**VERBALE TECNICO DI RIUNIONE CON ENTE GESTORE SITI NAT. 2000
EMILIA ROMAGNA – GESSI BOLOGNESI (07/12/2022)
Prescrizione A29 (Avifauna)**

***Elettrodotto in singola terna a 380 Kv tra le stazioni elettriche di Colunga (BO) e Calenzano (FI)
e opere connesse***

VERBALE TECNICO DI RIUNIONE - Piattaforma Microsoft Teams, 07/12/2022

Fig. 1 – Risultati delle analisi all'interno del sito IT4050001 – Quanto più il parametro riportato (indice idoneità avifauna) è vicino a 0, in una scala da 0 a 1, tanto maggiore è il rischio di collisione

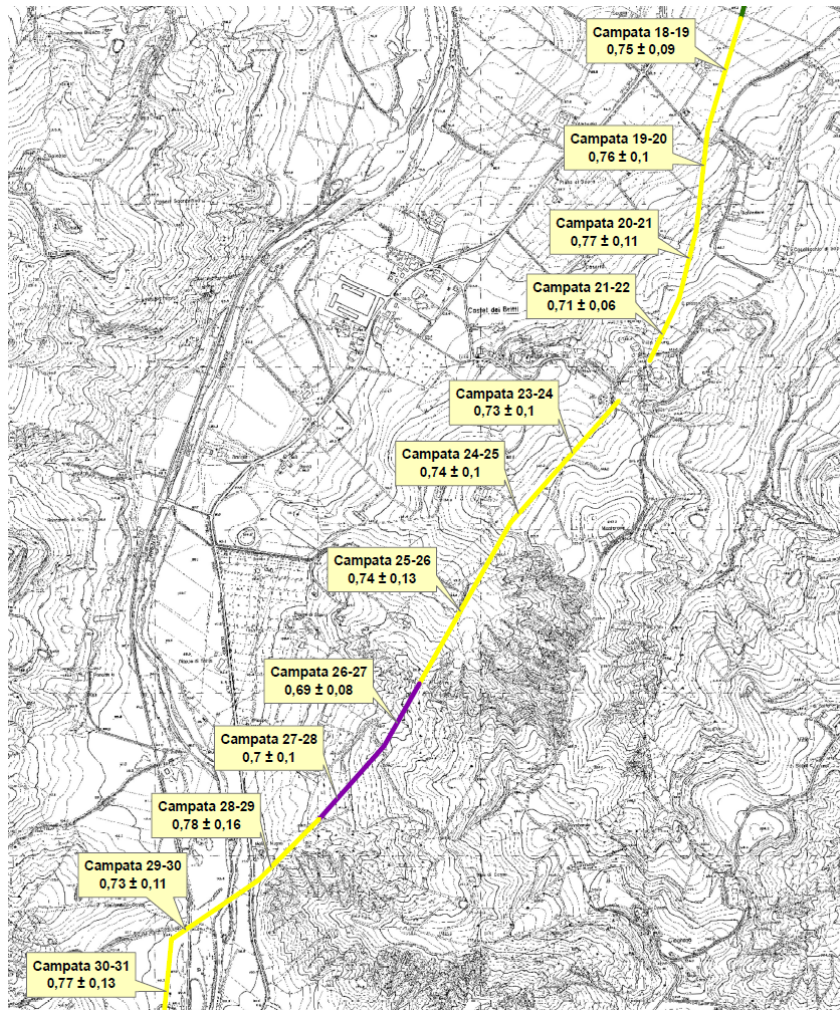
Il referente CESI descrive il modello di analisi del rischio di collisione adottato e le banche dati utilizzate, come riportato all'interno del documento *RGDR04002C2131673 "Analisi del rischio elettrico per l'avifauna"* allegato al Progetto di Monitoraggio Ambientale. Si presentano infine le valutazioni emerse dall'applicazione del modello al caso in analisi, di cui si riporta un estratto cartografico di seguito, le cui conclusioni, basate su modelli scientifici estremamente cautelativi, comportano l'installazione dei dispositivi di segnalazione e dissuasione visivi e acustici sulle funi di guardia per la quasi totalità delle campate interferenti con il sito Natura 2000 in oggetto.

Il dott. Bianco conferma la bontà delle soluzioni proposte da Terna, confermando che sono rispondenti a quanto è stato richiesto con la prescrizione A29. Si concorda inoltre che, poiché parte del tracciato della nuova linea ricalca quello della linea esistente a 220kV, le soluzioni proposte sono sicuramente migliorative.

- le linee esistenti afferenti al progetto saranno demolite e quindi non necessitano di azioni mitigative rispetto all'avifauna, invece per quanto riguarda gli interventi in realizzazione vengono ritenute congrue le mitigazioni individuate e condivise nell'ambito del PMA (dissuasori). Si concorda inoltre, che le linee aeree di media tensione esistenti e ubicate lungo il tracciato, essendo di proprietà di altro Ente, non possono essere oggetto di risanamento e messa in sicurezza rispetto all'avifauna, da parte di Terna.
